**Protokoll**

# Die Entwicklung der Friedhöfe vor dem Halleschen Tor als Teil der grünen Infrastruktur Berlins

**Sitzung des Gestaltungsbeirats Öffentliche Räume Berlin**  
10. März 2023

### **Räumliche Situation**

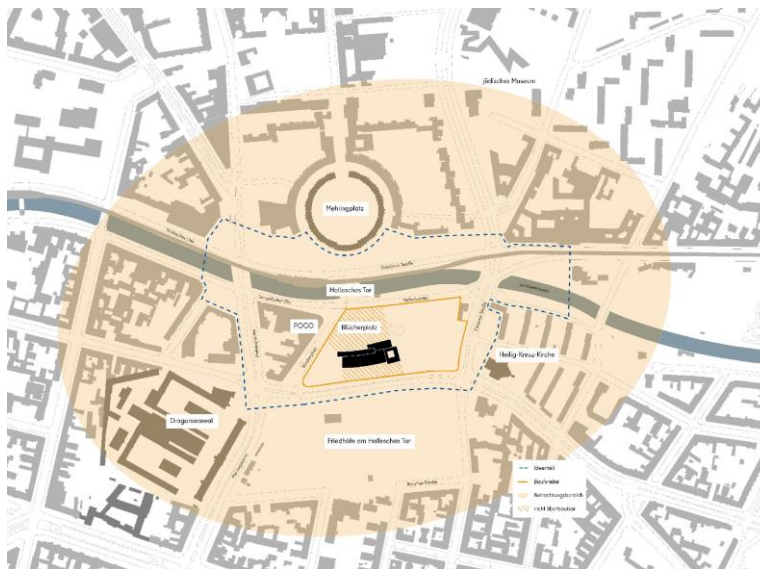
In der Diskussion wird der Begriff „Betrachtungsraum“ (Frage: Hr. Haag) konkretisiert als Bereich, der für die städtebauliche Einordnung definiert wurde, aber nicht beplant werden soll. Beplant werden soll ausschließlich der blau markierte Ideenteil sowie das orange umrahmte Baufenster. Die südliche Grenze des Ideenteils wird infrage gestellt, da sie direkt entlang der Friedhofsmauer verläuft (Hr. Haag). Es stellt sich heraus, dass aufgrund der finanziellen Gegebenheiten ohnehin nicht von einer zeitnahen Auslobung des Wettbewerbs auszugehen ist, so dass dieses Thema durchaus erneut diskutiert werden kann.
